**AUTORIDAD NACIONAL DE LICENCIAS
AMBIENTALES - ANLA**

RESOLUCIÓN NÚMERO

03 FEB 2012

“Por la cual se modifica la Resolución 1583 del 11 de septiembre de 2008 y se toman otras determinaciones”

ILUSTRACIÓN 1. MAPA DE ÁREAS SOLICITADAS AMPLIACIÓN EPF FLOREÑA

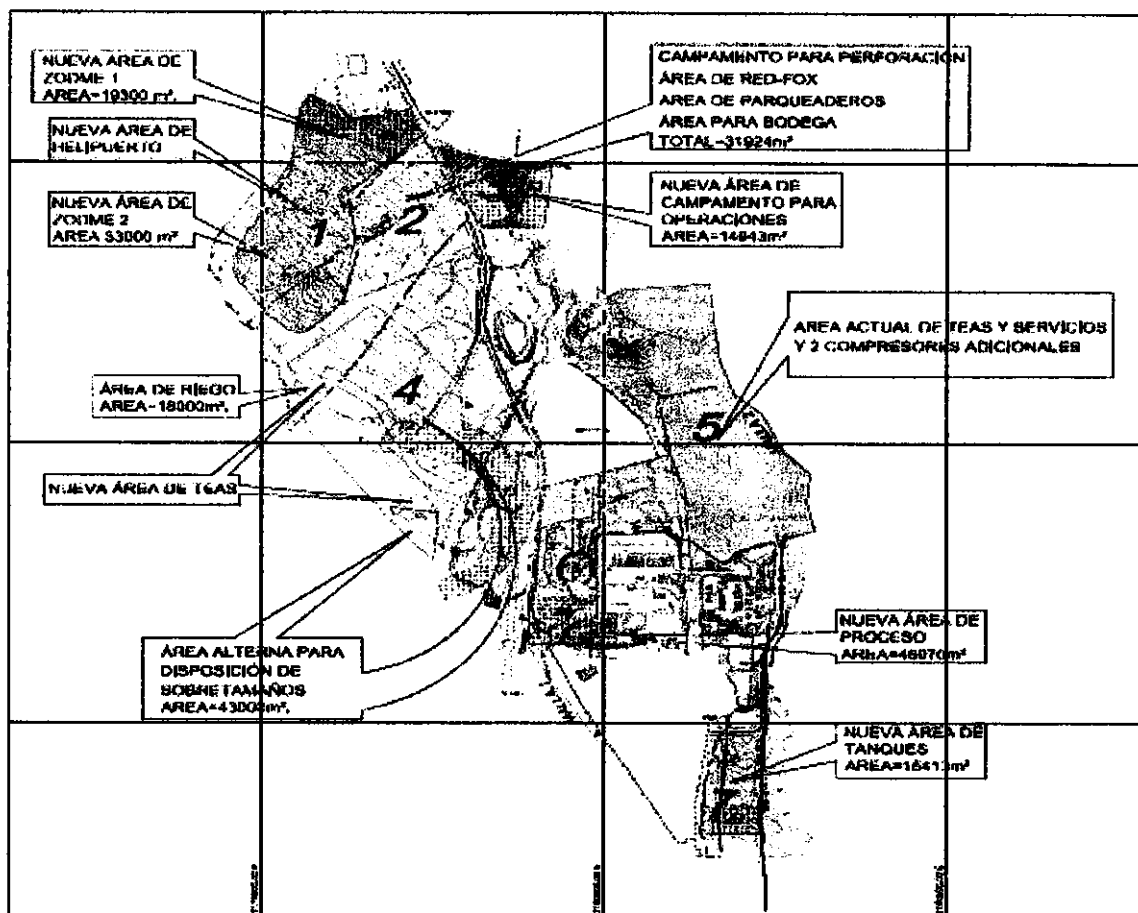
De acuerdo con esta información el área de descapote es de 35.545m² pero en el plano de aprovechamiento forestal presentado en este mismo radicado el área para la nueva zona de proceso es de 48.070m² y en la información entregada en el EIA para la modificación de la Licencia Ambiental Global del Área de Desarrollo Pauto (radicado 4120-E1-172760 del 30 de diciembre de 2010) el área es de 40.000m². Se aprecian entonces diferentes áreas reportadas por la empresa, lo cual a consideración de esta Autoridad desde el punto de vista técnico, y tomando como fundamento el área mejor justificada se autoriza para esta zona un área máxima de 40.000 m² de acuerdo con la información que tiene mayor sustento.

De acuerdo con lo presentado en el EIA esta area se encuentra cercana a la nueva área de equipos, dentro del plano de aprovechamiento entregado se informa que el área requerida para la ubicación de tanques es de 15.413m² en el texto del EIA de modificación (radicado 4120-E1-172760 del 30 de diciembre de 2010) el área requerida es de 12.000m² y el área de descapote reportada en la respuesta al Auto 2024 del 28 de junio de 2011 es de 17.785 m² (ver TABLA 6), al igual que el área de nuevos equipos se presentan diferencias en la información; por lo anterior y de acuerdo con lo observado durante la visita, así como teniendo en cuenta la información técnica suministrada se considera viable autorizar un área de 17.785 m²

ILUSTRACIÓN 2. UBICACIÓN DEL ÁREA LICENCIADA MEDIANTE RESOLUCIÓN 1583 DE 2008 Y TERMOYOPAL

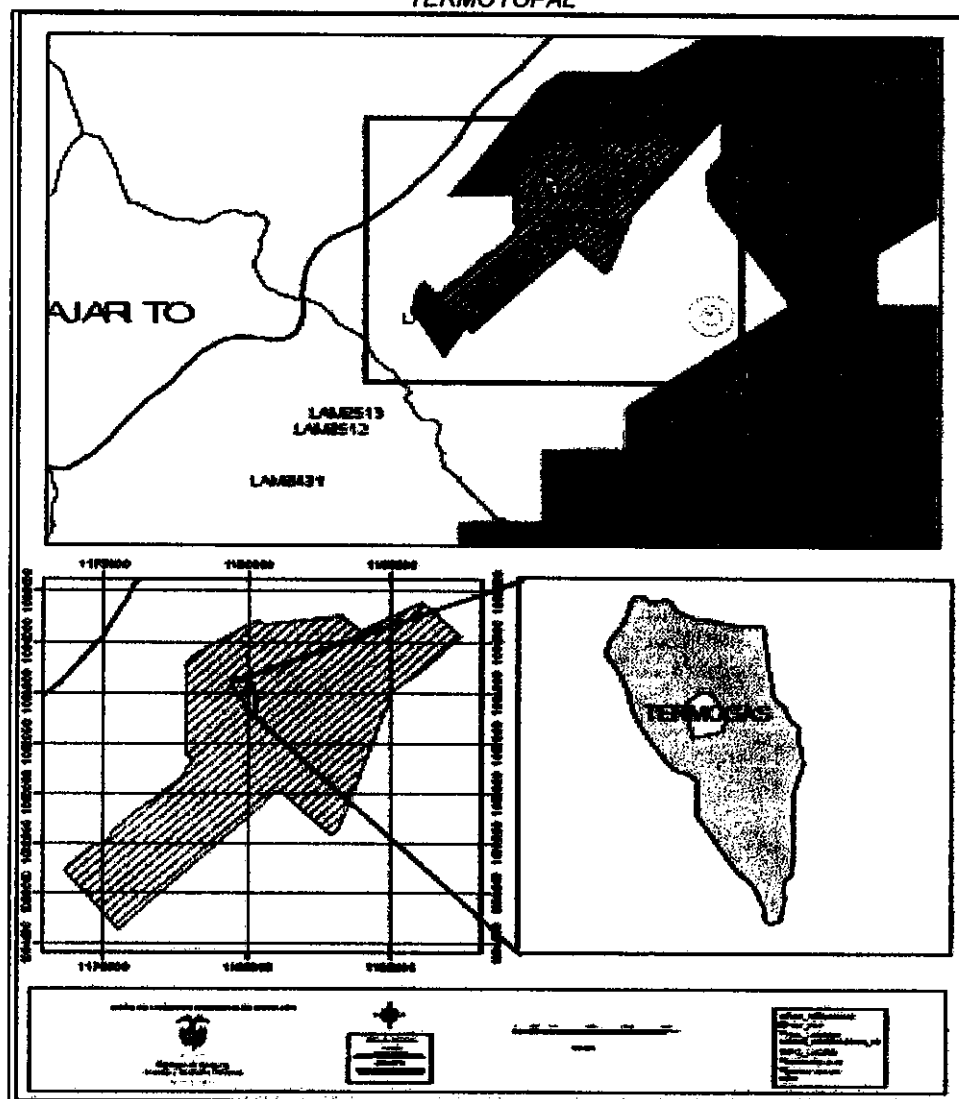
En la Resolución 1583 de 2008, por medio de la cual el MAVDT otorga Licencia Ambiental Global al proyecto ÁREA DE DESARROLLO PAUTO, la empresa informa que no se incluye el área en donde se encuentra construida la Planta de Termoyopal, sin embargo al verificar las coordenadas del polígono

Es importante mencionar que en los documentos presentados por EQUION no se hace una separación de los impactos ambientales generados por Termoyopal de los que se generan por la operación actual de las facilidades de Floreña y las que se podrán generar en el futuro producto de la modificación objeto del presente concepto, sin embargo mediante radicado 4120-E1-157643 del 21 de diciembre de 2011, la empresa entregó la actualización de modelación de ruido y emisiones, considerando la operación de Termoyopal, es de resaltar que estos impactos son los de mayor relevancia a los dos proyectos y que pueden incidir de forma directa sobre la comunidad de EL MORRO y sobre los conflictos sociales que puedan generarse.
